Avis délibéré

**sur le projet de parc photovoltaïque au sol au lieu-dit
"Colombe", sur la commune de Garde-Colombe (05)**

**N° MRAe
2022APPACA28/3140**

Figure 1: Localisation du projet - Source : Dossier de demande de permis de construire

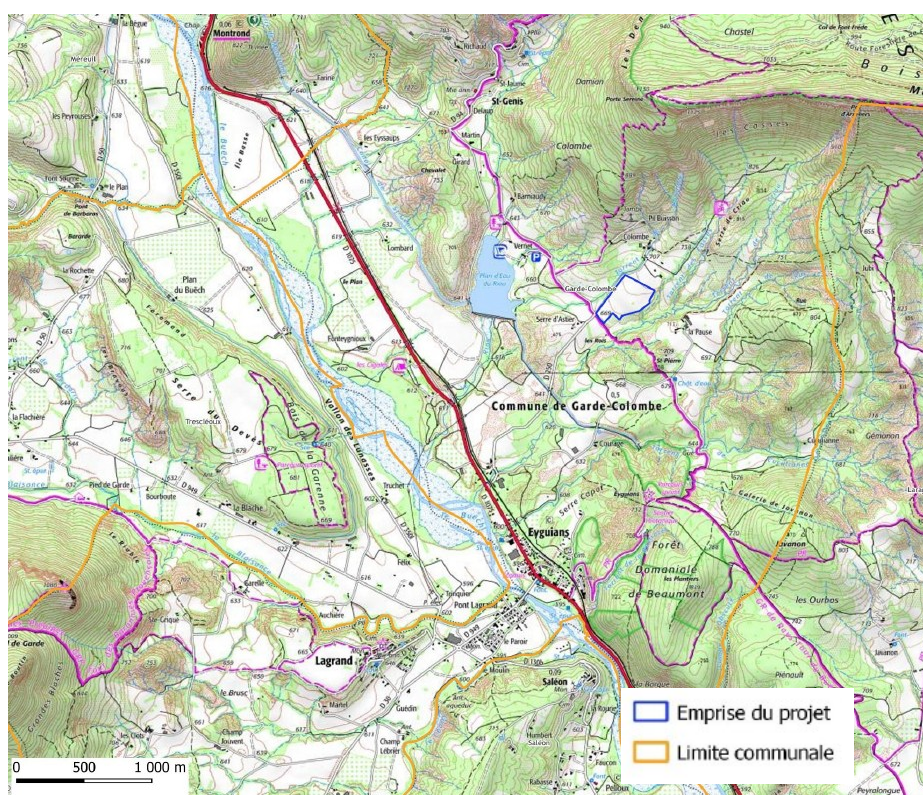
Il est à noter que la carte de localisation proposée en page 11 de l'étude d'impact est inexacte : la localisation indiquée (matérialisée par une étoile bleue) ne correspond pas à la localisation réelle du projet, qui sera implanté plus au nord, le long de la RD250. Il est ainsi nécessaire de se référer à la

carte de localisation proposée dans le dossier de demande de permis de construire (cf. figure 1 ci-dessous) ou en page 6 du résumé non technique.

La MRAe recommande de corriger la carte de localisation figurant à la page 11 de l'étude d'impact, en veillant à indiquer la localisation exacte du projet.
